## 工程变更通知

通知方: 台基防雷科技股份有限公司

变更主题: MFVA20MxxxK, NFV20DxxxK 之引脚 3.5mm / 4.0mm 泡壳包装方式与数量变更

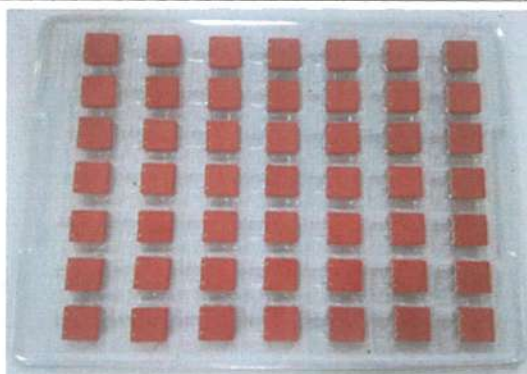
变更内容: 泡壳摆放方式变更, 每盘、每箱产品数量变更。

### 变更前

项目: MFVA20MxxxK, NFV20DxxxK 之引脚 3.5mm / 4.0mm 的产品于泡壳中为平躺方式摆放

MFVA20MxxxK, NFV20DxxxK:  
49pcs/盘, 735pcs/箱

### 变更后

变更项目: MFVA20MxxxK, NFV20DxxxK 之引脚 3.5mm / 4.0mm 的产品于泡壳中改为侧立方式且并排紧靠摆放

MFVA20M470K~221K:  
232pcs/盘, 1392pcs/箱

MFVA20M241K~511K:  
200pcs/盘, 1200pcs/箱

NFV20DxxxK:  
208pcs/盘, 1248pcs/箱
